**第53条（多量の放射性物質等を放出する事故の拡大の防止）に係る
計算コード及び有効性評価等に対するコメントへの回答**

2022年3月4日

**日本原子力研究開発機構 大洗研究所
高速実験炉部**

基本ケース

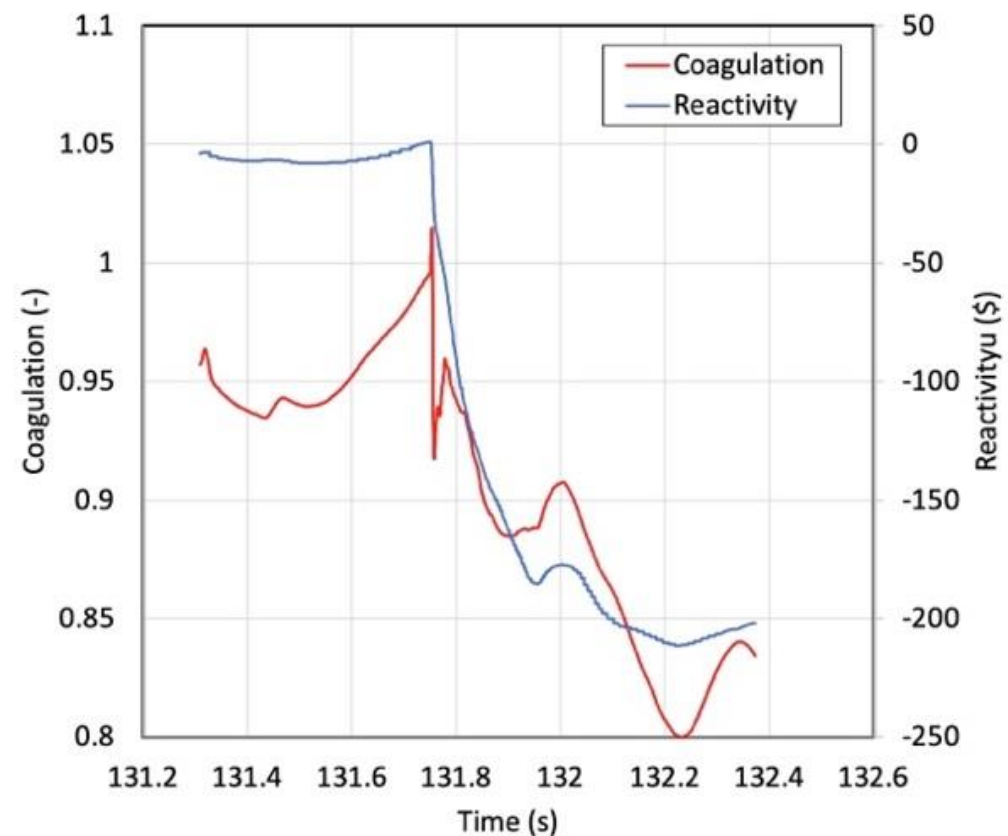
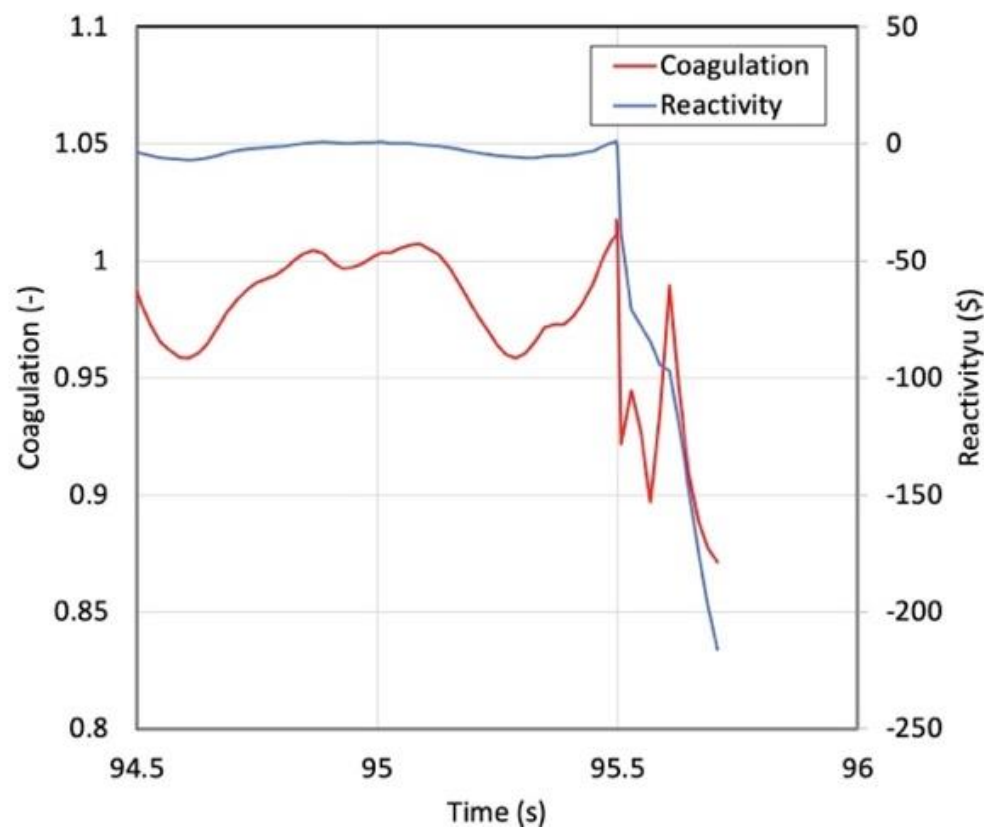
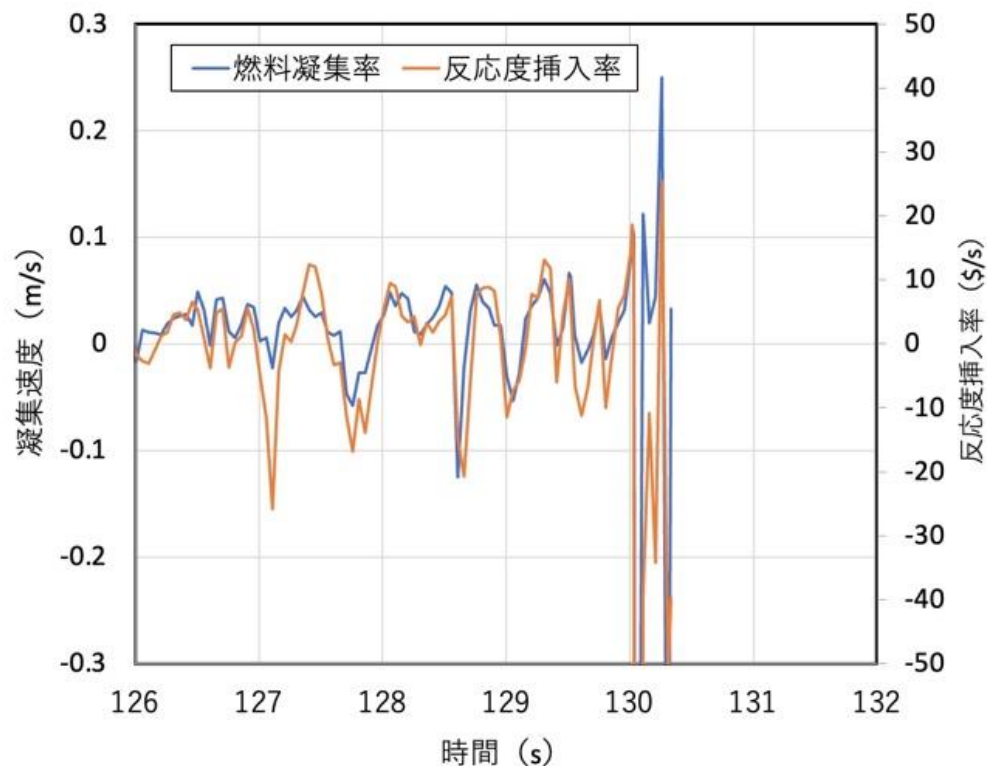
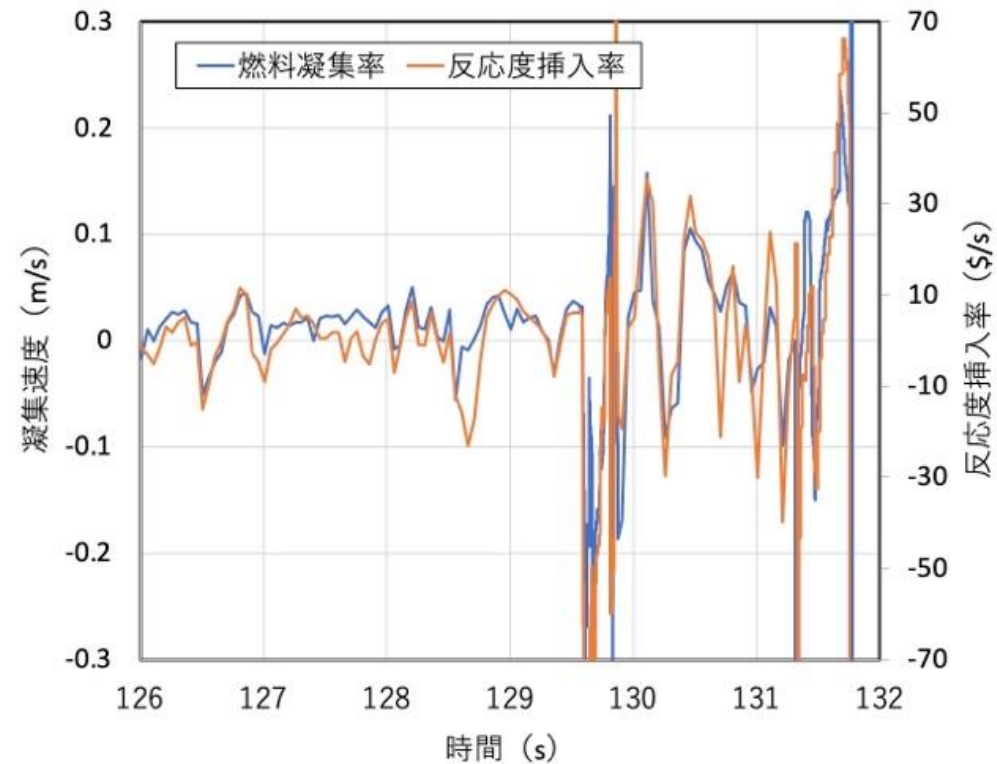
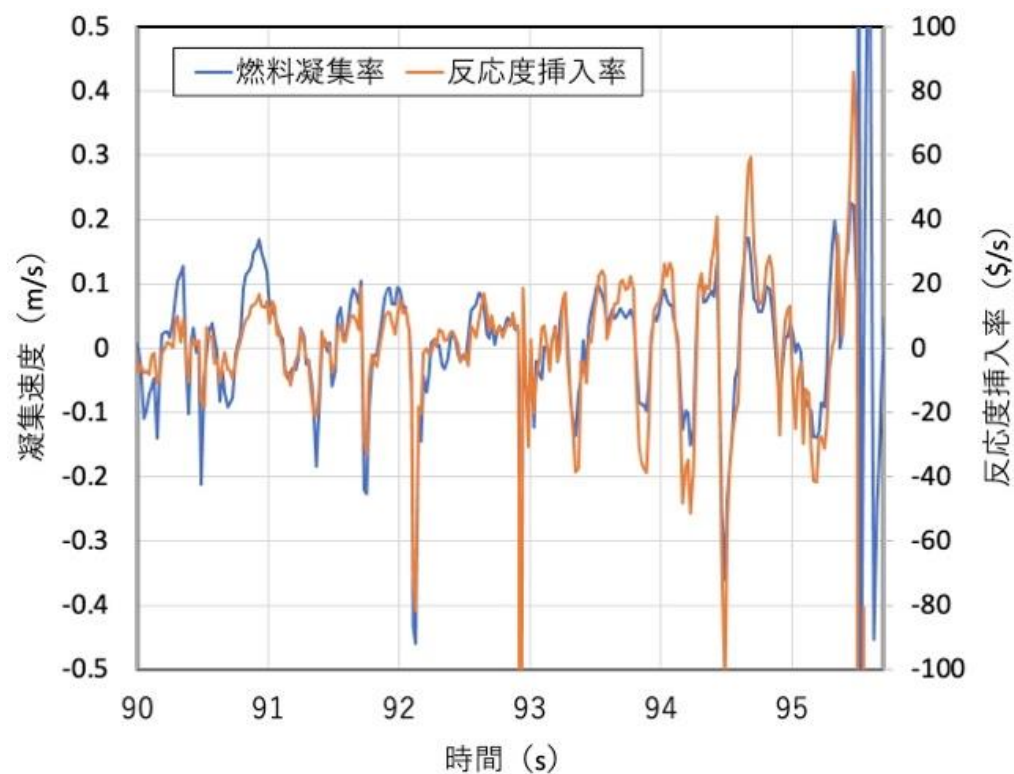
No. 259 燃料凝集率と反応度挿入率の評価に関して、燃料物質の分布等を踏まえた定量的な評価について説明すること。

- 燃料の重心からの距離を燃料の巨視的密度分布で重み付き平均した値の初期値からの変化割合の逆数として燃料の凝集量 (Coagulation) の時間変化率、燃料凝集率及び凝集に寄与する燃料質量の割合を評価し、SIMMERによるULOF (i) 遷移過程解析の基本ケースと不確かさの影響評価ケース1及び2を対象として即発臨界を超過する際の反応度挿入率と比較した。
- これらの物理量と反応度挿入率の増減の傾向は定性的に整合することから、即発臨界を超過する状態での反応度の挿入は、主に燃料の凝集によるものであることが確認された。
